ПАСПОРТ ДОСТУПНОСТИ объекта социальной инфраструктуры (ОСИ)

- 1.1. Наименование (вид) объекта: административное здание.
- 1.2. Адрес объекта: г. Томск, проспект Ленина 125
- 1.3. Сведения о размещении объекта:
 - здание из 2 этажей, 726,9 кв. м.

АКТ ОБСЛЕДОВАНИЯ объекта социальной инфраструктуры К ПАСПОРТУ ДОСТУПНОСТИ ОСИ

1. Территории, прилегающей к зданию (участка)

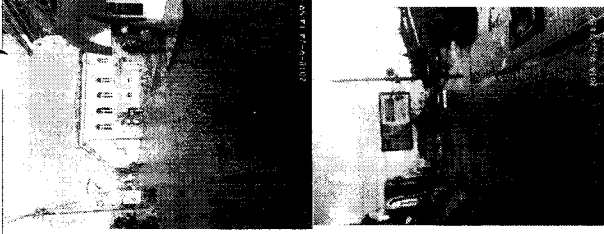
1.2	Путь (пути) движения на территории	есть		Отсутствуют тактильно-контрастные указатели, выполняющие функцию предупреждения на покрытии пешеходных путей.	С.К.Г	<p>Согласно СП 59.13330.2016 п. 5.1.10 Тактильно-контрастные указатели, выполняющие функцию предупреждения на покрытии пешеходных путей, следует размещать на расстоянии 0,8-0,9 м до препятствия, доступного входа, начала опасного участка, перед внешней лестницей и т.п. Глубина предупреждающего указателя должна быть в пределах 0,5-0,6 м и входить в общее нормируемое расстояние до препятствия. Указатель должен заканчиваться до препятствия на расстоянии 0,3 м. Указатели должны иметь высоту рифов 5 мм.</p>	<p>Капитальный ремонт(Разместить тактильно-контрастные и информационные указатели направления движения согласно нормативам)</p>
					<p>Согласно СП 59.13330.2016 п.5.1.3 В проектной документации должны быть предусмотрены условия безопасного и удобного передвижения МГН по</p>

1.3	Лестница (наружная)	есть		Отсутствуют контрастные и тактильные предупредительные средства для граждан с нарушением зрения (незрячих). Ступени разной формы и	С	<p>Согласно СП 59.13330.2016 п. 6.2.8 На проступях краевых ступеней лестничных маршей должны быть нанесены одна или несколько противоскользящих полос, контрастных с поверхностью ступени.</p>	<p>Текущий ремонт (оборудование проступей краевых ступеней лестничных маршей цветом или фактурой). Перед открытой лестницей за 0,8-0,9 м установка предупредительной тактильной полосы шириной 0,3-0,5 м). Капитальный ремонт(ремонт</p>

<p>размеров. Отсутствует пандус.</p>	<p>как правило, желтого цвета, общей шириной 0,08-0,1 м..Перед открытой лестницей за 0,8-0,9 м следует предусматривать предупредительные тактильные полосы шириной 0,3-0,5 м. Все ступени лестниц в пределах одного марша должны быть одинаковыми по форме в плане, по размерам ширины проступи и высоты подьема ступеней. Поперечный уклон ступеней должен быть не более 2%. Поверхность ступеней должна иметь антискользящее покрытие и быть шероховатой. Согласно СП 59.13330.2016 п. 4.1.14 Лестницы должны дублироваться пандусами или подъемными устройствами.</p>	<p>лестницы в соответствии с нормативами, установка пандуса).</p>
1.4	Пандус (наружный)	нет	К		
1.5	Автостоянка и парковка	нет	К.О	<p>Согласно СП 59.13330.2016 п.5.2.4 Разметку места для</p>	<p>Текущий ремонт (Оснащение парковочного места для МГН).</p>

<p>ОБЩИЕ требования к зоне</p>				<p>К.О.С. У.Г.</p>	<p>Отсутствует система средств информационной поддержки и навигации на всех путях движения, доступных для МГН на часы работы учреждения.</p>		<p>стойки (парковки) транспортных средств инвалидов на кресельной коляске следует предусматривать размерами 6,0*3,6 м. что дает возможность создать безопасную зону сбоку и сзади машины.</p> <p>Согласно СП 59.1330.2016 п. 5.2.1 Выделяемые места должны обозначаться, знаками, принятыми ГОСТ Р 52289 и ПДД на поверхности покрытия стоянки и продублированы знаком на вертикальной поверхности (стене, столбе, стойке и т.п.) в соответствии с ГОСТ 12.4.026, расположенным на высоте не менее 1,5 м.</p>	
				<p>Отсутствует система средств информационной поддержки и навигации на всех путях движения, доступных для МГН на часы работы учреждения.</p>	<p>К.О.С. У.Г.</p>			<p>Текущий ремонт(Обеспечить системой средств информационной поддержки и навигации на всех путях движения, доступных для МГН на часы работы организации или учреждения)</p> <p>Капитальный ремонт(Разместить тактильно-контрастные и информационные указатели</p>

отсутствуют места для стоянки (парковки) транспортных средств инвалидов на кресле-коляске.		направления движения согласно нормативам, ремонт лестницы в соответствии с нормативами, выделить место для парковки транспортных средств МГН)
--	--	--	--	--	--	--

Приложение 2
к Акту обследования ОСИ к паспорту доступности ОСИ
№ _____ от «10» октября 2018 г.

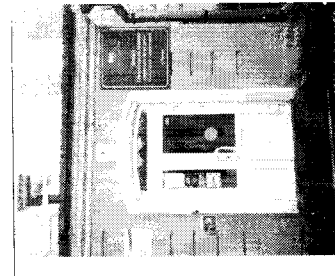
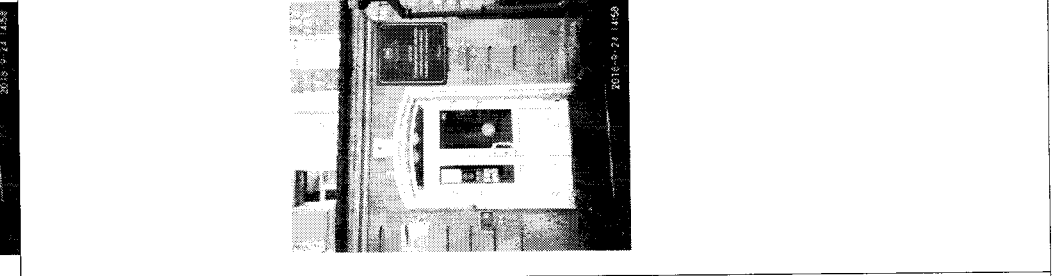
2.2	Пандус (наружный)	нет		Отсутствует тактильная информация об объекте и времени оказания услуг. Отсутствует знак доступности для инвалидов.	К.О	-	-
2.3	Входная площадка (перед дверью)	есть		Отсутствуют: радио-звуковой маяк со световой индикацией, знак доступности, кнопка управления дверью "Доступный вход", тактильная предупредительная разметка перед дверью. Кнопка вызова, должна быть контрастной по отношению к фасаду здания и иметь соответствующее обозначение.	С.Г.О	<p>Согласно СП 59.13330.2016 п. 5.1.3 Система средств информационной поддержки должна быть обеспечена на всех путях движения, доступных для МГН на все время (в течение суток) эксплуатации учреждения или предприятия в соответствии с ГОСТ Р 51256 и ГОСТ Р 52875.</p>	<p>Текущий ремонт (Установить информационную табличку об объекте дублир.азбукой Брайля, для доступности объекта установить знак доступности соответствующих категорий, установка радио-звукового маяка со световой индикацией для обеспечения доступа в помещение незрячему и слабовидящему, общая идентификация доступности здания для инвалидов. Кнопка "Доступный вход" для незрячих устройств выполнено с применением системы Брайля. Благодаря кнопке не нужно прилагать излишних усилий для открытия двери. Разместить тактильно-предупредительную разметку для идентификации двери и обеспечения безопасного передвижения незрячего человека.)</p>

2.4	Дверь (входная) перед тамбуром	Есть		Отсутствуют система «Доступный вход», световые маяки	К.О	Система обеспечивает механическое управление дверью при нажатии на кнопку. Кнопки обладают тактильным эффектом с применением системы Брайля. Рекомендуются применение датчиков и сенсоров для автоматического управления дверью. Согласно п. 6.1.7 СП 59.13330.2016	Текущий ремонт (установить систему «Доступный вход», световые маяки)

2.4.1	Дверь (входная) в помещение	есть		отсутствует система «Доступный вход»	К.О,С	Система "Доступный вход" Согласно п. 6.1.5 СП 59.13330.2016	Текущий ремонт (установить систему «Доступный вход»)

2.5	Тамбур	есть		Отсутствуют тактильные предупреждающие указатели, информация на пути следования к объекту.	С	Согласно СП 59.13330.2016 п. 6.2.3 Участки пола на путях движения на расстоянии 0,6 м перед дверными проемами и входами на лестницы, а также перед поворотом коммуникационных путей должны иметь	Текущий ремонт (оснащение системой средств навигации на всех путях движения, доступных для МГН – тактильной направляющей и предупреждающей плитки или полосы)

навигации на всех путиях движения, доступных для МПН на часы работы организации или учреждения		
						МПН на часы работы организации или учреждения, установить систему «Доступный вход», установить информационную табличку об объекте дублир. азбукой Брайля, для доступности объекта установить знак или знаки доступности соответствующих категорий, установить радио- звуковой маяк со световой индикацией.
